**Processo Licitatório:** PE Nº 005/2026;

### **NOTA DE ESCLARECIMENTO**

#### **3.1 SERVIDOR DE RACK TIPO II**

Figura 11. Localização dos slots

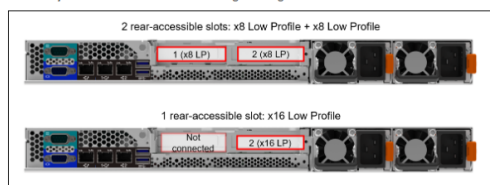
**Questionamento 1:** Esclarecemos que o servidor que pretendemos ofertar, Lenovo ThinkSystem SR250 V3, possui arquitetura de expansão baseada em tecnologia PCI Express de última geração, disponibilizando as seguintes opções de configuração:

01 (um) Riser Card com 2 (dois) slots PCIe Gen4 x8; ou

01 (um) Riser Card com 1 (um) slot PCIe Gen5 x16.

Ressaltamos que a arquitetura PCIe Gen4 x8 oferece largura de banda amplamente suficiente para a maioria dos dispositivos de expansão corporativos atualmente disponíveis no mercado, sendo que a utilização de dois slots PCIe x8 proporciona maior flexibilidade de expansão quando comparada a uma configuração contendo apenas um slot PCIe x16.

Dessa forma, considerando que o objetivo da especificação é garantir a capacidade de expansão do servidor e que a solução ofertada disponibiliza no mínimo dois slots PCIe para instalação de placas adicionais, entendemos que será aceita a oferta de servidor configurado com 2 (dois) slots PCIe x8, atendendo plenamente às necessidades de expansão previstas no edital. Nosso entendimento está correto?
